Mission régionale d'autorité environnementale

Avis sur le projet de centrale photovoltaïque au sol du pôle industriel du Malambas à Hauconcourt (57) porté par la société par actions simplifiée (SAS) GDSOL 86

n°MRAe 2024APGE73

Figure 2 – plan du projet

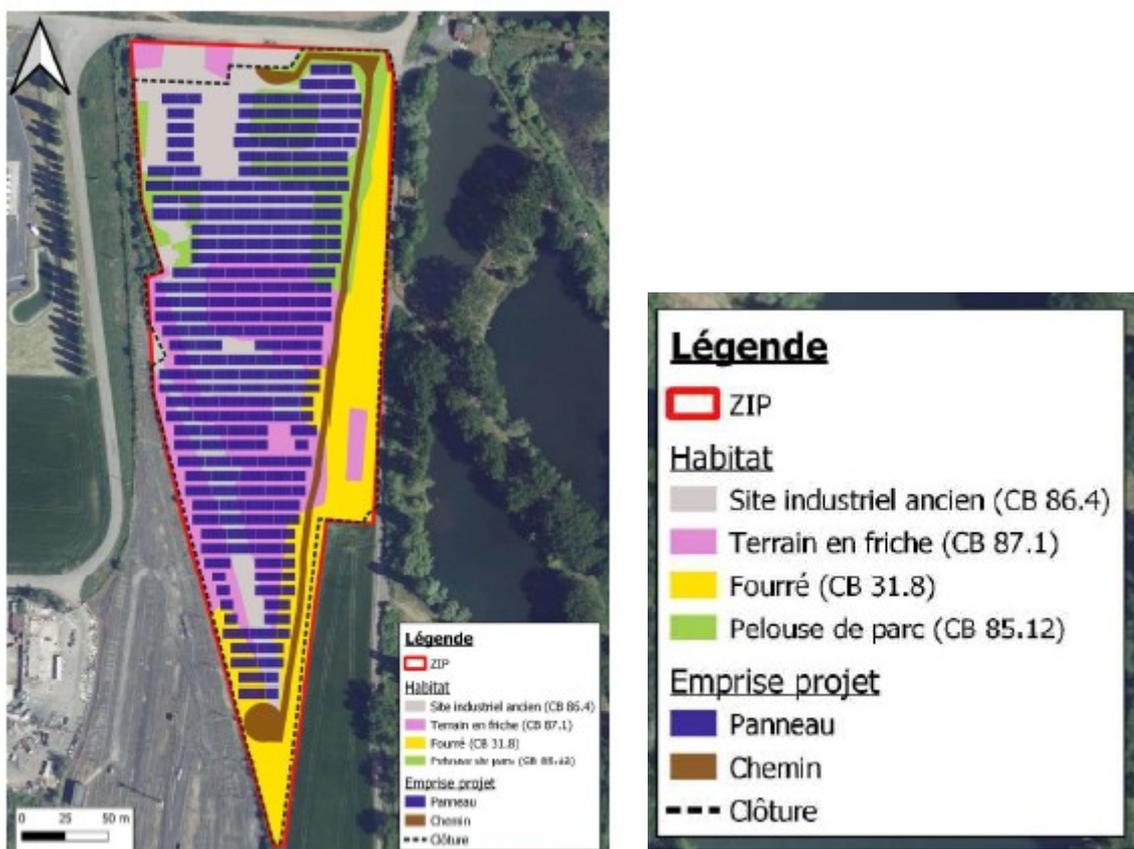
L'accès au site est prévu par la rue de l'ancienne raffinerie au nord. Le projet est composé d'environ 213 tables photovoltaïques et 1 poste de transformation et de livraison. Les modules envisagés à ce jour pour le projet sont des modules photovoltaïques de type silicium monocristallin. Cette technique assure un bon rendement et présente un bon retour d'expérience.

L'Ae signale qu'il existe des modules photovoltaïques cristallins multicouches, qui présentent l'avantage, par rapport à la technologie monocouche, de capter de l'énergie sur les deux faces, ce qui améliore le rendement (de 8 à 15 % supplémentaire pour atteindre un rendement de 25 %⁶).

La fixation des tables de modules photovoltaïques est réalisée par le biais de pieux battus dans le sol, à l'aide d'une batteuse hydraulique, ou vissés jusqu'à une profondeur de 1,5 à 2 m.

D'après le dossier, le raccordement s'effectuera par des lignes enfouies le long des routes/chemins publics. Étant donné la puissance du projet, un raccordement direct sur la ligne HTA située à 77 mètres du site au nord peut être envisagé.

Le dossier ne mentionne pas les impacts de ce raccordement sur l'environnement. Par ailleurs, le dossier ne mentionne pas non plus la capacité de raccordement de ce poste, ni la cohérence de ce raccordement avec le Schéma régional de raccordement au réseau des énergies renouvelables (S3REnR) de la région Grand Est approuvé par la Préfète de région le 1er décembre 2022.

L'Ae recommande au pétitionnaire de vérifier la compatibilité du raccordement envisagé avec le S3REnR de la région Grand Est et d'intégrer dans l'étude d'impact le tracé du raccordement le plus probable

Figure 3 – plan des mesures d'évitement

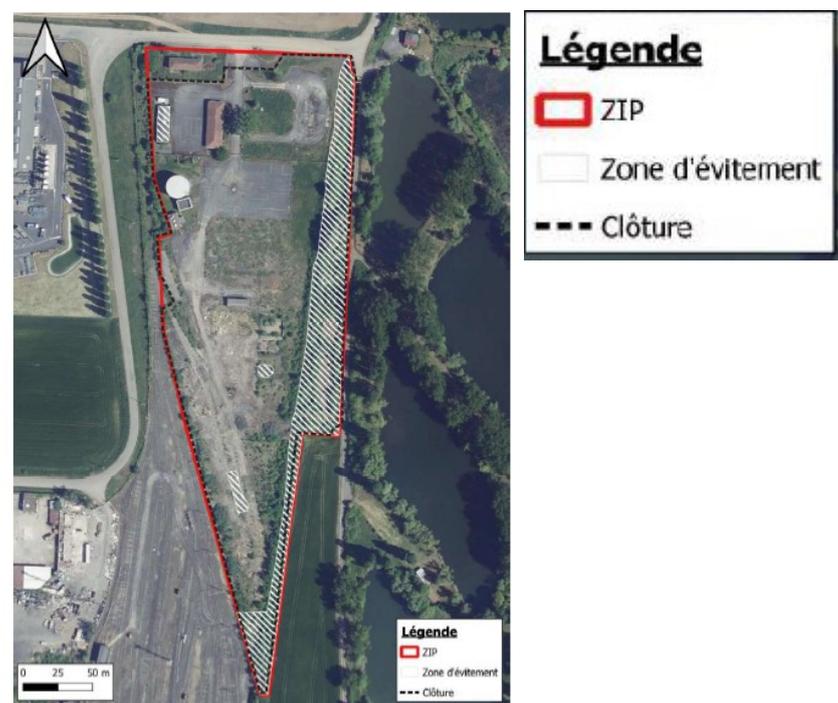
Le projet entraînerait donc une dégradation des deux zones humides délimitées ainsi qu'une perte de fonctionnalités hydrologiques (alimentation en eau pluviale) en phase travaux ainsi qu'en phase exploitation. Aussi, des mesures d'évitement sont prévues à des fins de préservation des zones humides et des habitats pour les oiseaux (cf figure 3 du présent avis) notamment :

- évitement des fourrés à l'est et au sud ;
- évitement total (100 %) des zones humides ;
- conservation d'un bâtiment susceptible d'accueillir les moineaux domestiques.
